改善箇所説明図

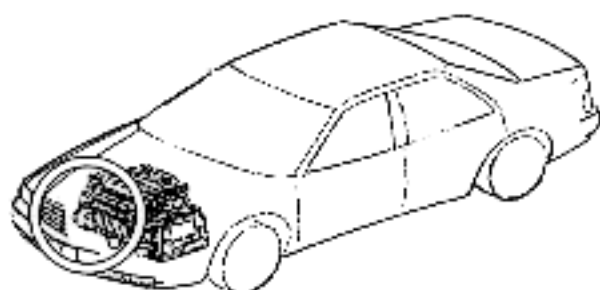
原動機に取り付けられている発電機内部の整流器取付ボルトの締付トルクに不適切なものがあるため、そのままの状態で使用が続けると、当該整流器の絶縁材に亀裂が生じ、最悪の場合、発電機内部で短絡し、火災に至るおそれがある。

亀裂発生箇所

発電機を良品と交換する。
